減速機付きACサーボモータ 外観変更のお知らせ

一般産業機械対応減速機付きサーボモータ HG-SRシリーズ HG-SR_G1, HG-SR_G1H

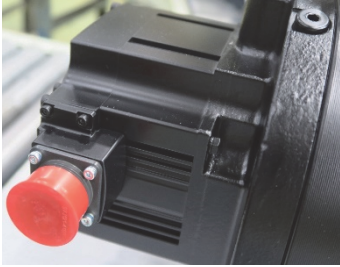
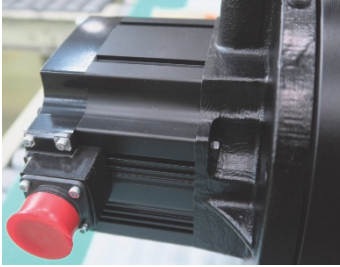
- 減速機銘板の視認性向上のため、銘板印字方法が打刻からレーザー刻印へ変更となります。
銘板の材質、書式、記載内容に変更はございません。
- 部品共通化による調達性向上のため、減速機銘板固定用ビスの材質が真鍮からステンレス鋼へ変更となります。
- 作業標準化のため、塗装方法が一部変更となり、モータ部の外観が一部変更となります。
塗料の変更はございません。
変更前後で色艶が若干異なります。ネジ、座金は、部材自体の色となります。
- 減速機の部品共通化による調達性向上のため、減速部の外カバーの給排脂口および封止プラグが廃止となります。(グリース潤滑仕様機種のみ)

| (1) 減速機銘板印字方法の変更 | 2020年2月製造分より |
| (2) 減速機銘板固定用ビス材質の変更 | 2020年2月製造分より |

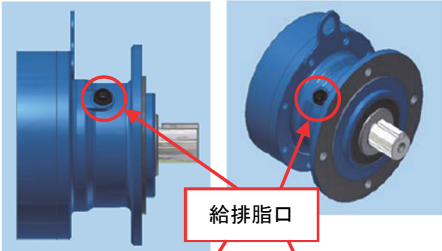
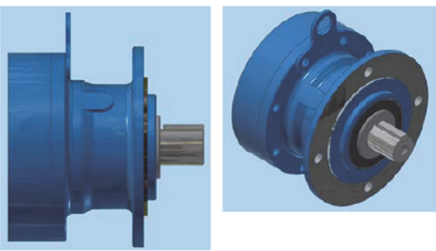
| (3) 塗装方法の変更 | 2020年4月製造分より |

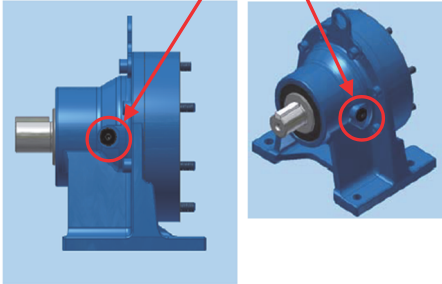
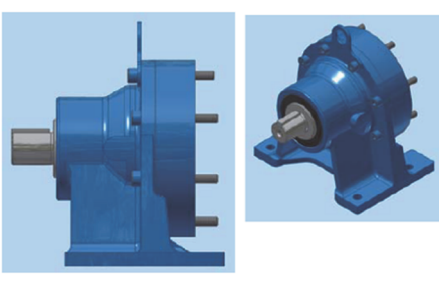
| (4) 減速部の外カバーの給排脂口の廃止 | 2020年4月製造分より |
